PODER JUDICIÁRIO
JUSTIÇA DO TRABALHO
TRIBUNAL REGIONAL DO TRABALHO DA 7ª REGIÃO

PROAD N° 2.226/2019

INFORMAÇÃO TÉCNICA N° 01

- 1.1. O objetivo dessa informação técnica é de esclarecer a alteração de um preço unitário da obra, referente ao objeto do Contrato n° 24/2019, que trata das obras de execução dos **Serviços Gerais de Acessibilidade e Reforma da Sala de Sessões do Pleno, pertencentes ao Complexo Sede do Tribunal Regional do Trabalho da 7ª região, situado a Avenida Santos Dumont n° 3384, Fortaleza /CE**, contratada sob o regime de empreitada global.
- 1.2. O Setor de Fiscalização de Obras e Serviços deste TRT, considerando o objeto do PROAD em epígrafe, diante do exposto anteriormente, vem informar a necessidade da celebração do **PRIMEIRO TERMO ADITIVO AO CONTRATO N° 24/2019**, a considerar **ACRÉSCIMOS** e **SUPRESSÕES DE SERVIÇOS**, com prorrogação de **30 (trinta) dias** do Prazo Contratual, bem como, do Prazo de Vigência do contrato.

Figura 01 – Projeto do novo corrimão da Sala dos Desembargadores

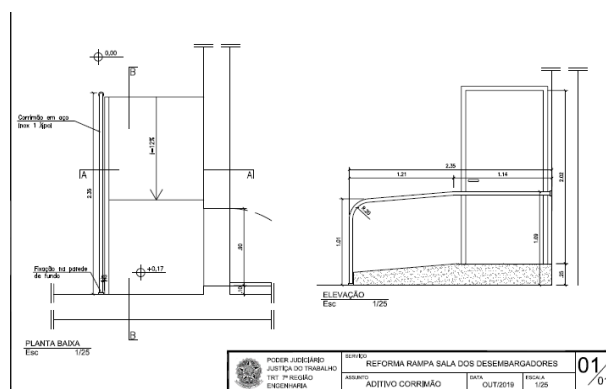
- 3.6. Para o item **4.2.11 – CORRIMÃO EM TUBO DE AÇO INOX**, constatamos a necessidade de inclusão de um novo corrimão na rampa da Sala dos Desembargadores. Em discussão com toda a equipe de fiscalização, conclui-se pela instalação desse novo artefato, pois havia um risco concreto de que uma pessoa, despercebidamente ou desatentamente, caísse do degrau formado pela nova rampa ou tropeçasse na peça de granito delimitadora da cadeira de rodas. Então, como se trata de uma **OMISSÃO de PROJETO**, decidimos pelo **ACRÉSCIMO** de um item já EXISTENTE, cujo corrimão mede **3,36m** de perímetro, conforme demonstra a Figura 01, o que perfaz um total acrescido de **R\$ 306,36**.
